VERSLAG VAN EEN GELIJKVORMIGHEIDSONDERZOEK EN/OF CONTROLEBEZOEK VAN EEN HUISHOUDELIJKE ELEKTRISCHE INSTALLATIE**Algemene gegevens**

Plaats van het onderzoek:	Jan Breydellaan 5, Sint Andries		
Eigendom van:			
Opdrachtgever:	Maes Jean-Paul, Jan Breydellaan 5, 8200 SINT-ANDRIES		
Type lokalen:	Woning	Distributienetbeheerder:	/
EAN-code installatie:	Niet opgegeven		
Installateur:	/		
BTWnr:	/	of ID-kaartnr:	/
Agent-bezoeker:	Sim Meersseman	Uitgereikt te:	/
		op:	/
		Datum onderzoek:	31/08/2012

BESCHRIJVING VAN EEN OUDE ELEKTRISCHE HUISHOUDELIJKE INSTALLATIE (BWJ < 01/10/1981)

SITUATIESCHEMA (Vereenvoudigd conform nota nr.70, FOD Economie, KMO, Middenstand en Energie)

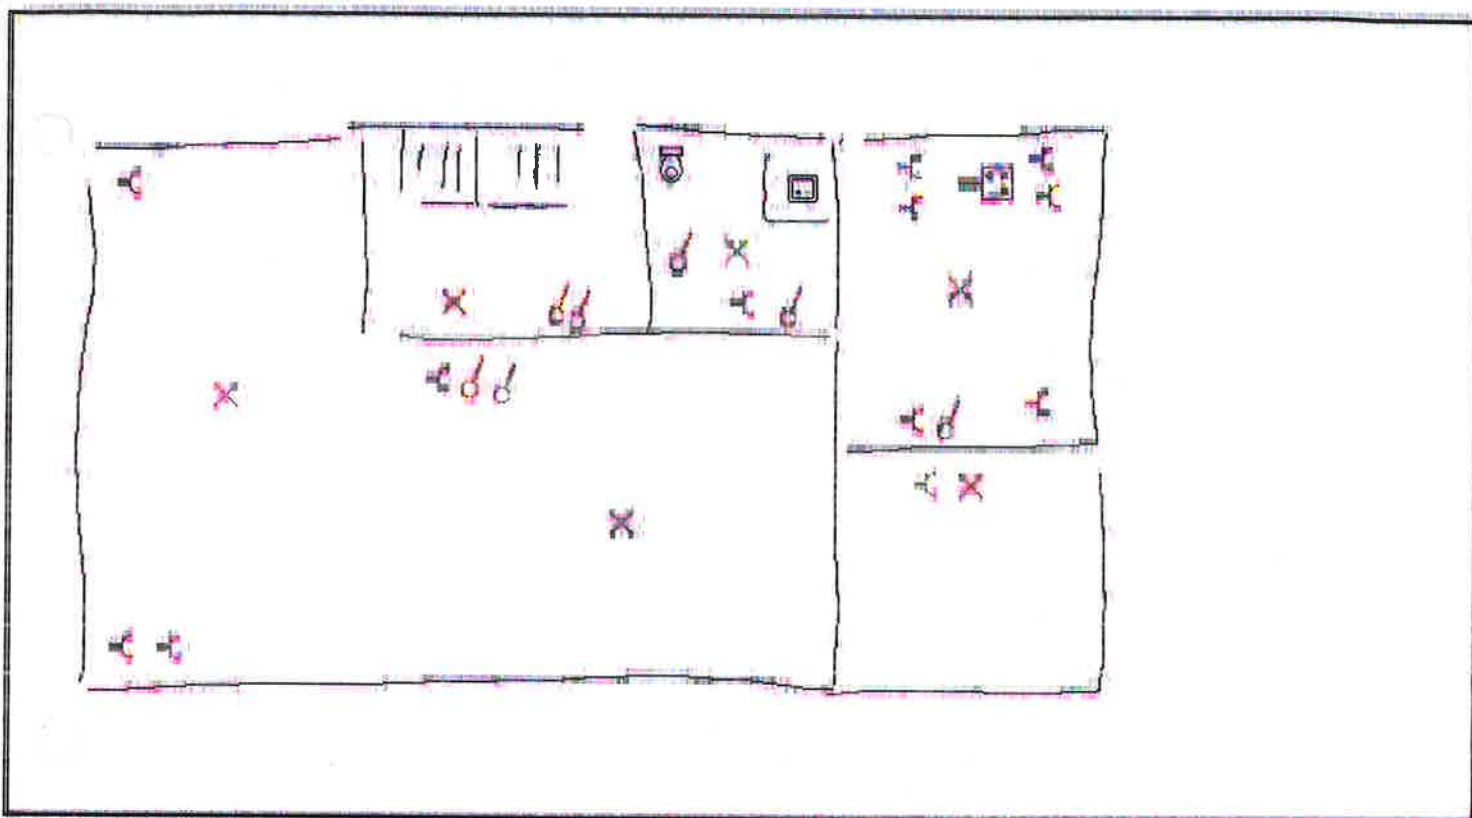
- 1.01. : Eëndraadschema van de installatie is te voorzien of te vervolledigen. (art 16, 268, 269)
- 1.02. : Situatieschema van de installatie is te voorzien of te vervolledigen. (art 269)

- 2.04. : Continuïteit van equipotentiale geleiders en/of beschermingsgeleiders is niet gewaarborgd. (art 70.05, 85.08)
- 2.05. : Eén of meerdere differentieelstroominrichtingen werken niet met testknop en/of stroominjectie. (art 273)

- 3.01. : Aardelektrode ontbreekt: een aarding is te verwezenlijken overeenkomstig de voorschriften. (art 68, 71)
- 3.04. : Aardingsonderbreker ontbreekt of is moeilijk of niet bereikbaar. (art 15.01, 70.05)
- 3.12. : Contactdozen: de aardingspen dient aangesloten te worden op de aarding van de installatie. (art 86.03)
- 3.14. : De aardgeleider dient stroomafwaarts van de hoofdaardingsklem aangesloten te worden en de beschermingsgeleider(s) van toestellen en/of equipotentiale verbindingen stroomopwaarts. (art 28)

- 4.07. : De genaakbare, naakte delen onder spanning zijn onvoldoende afgeschermd. (art 19)
- 4.08. : Niet gebruikte invoeropeningen van het bord dienen afgedicht te worden. (art 19, 49.01, 248)
- 4.10. : De aanduiding van de stroomkringen en/of apparatuur, aansluitklemmen, enz. dient aangebracht of vervolledigd te worden (met voldoende leesbaarheid & bestendigheid). (art 16, 248, 252)
- 4.12. : De doorsnede van de verdeelrails en verbindingen in het bord zijn onvoldoende. (art 116, 117)
- 4.13. : Invoer geleiders in bord niet conform de regels van goed vakmanschap. (art 5, 205)

- 6. : De nominale stroomsterkte In dient aangepast te worden aan de toelaatbare stroomsterkte van de stroomafwaarts geïnstalleerde leiding en/of verbruiker. (art 116, 117, 118)
- 6.1. : Kalibreerelementen van de pensmeltveiligheden, penautomaten, diazed zekeringen & automaten ontbreken. (art 251.01)

- 7.15. : Gebruik materiaal in gewone ruimten, waarvan de omhulsels een beschermingsgraad hebben die minstens IP2X (IPXX-B) is. In ruimten toegankelijk voor publiek dient de beschermingsgraad minstens IP4X (IPXX-D) te zijn. (art 19, 49.01)
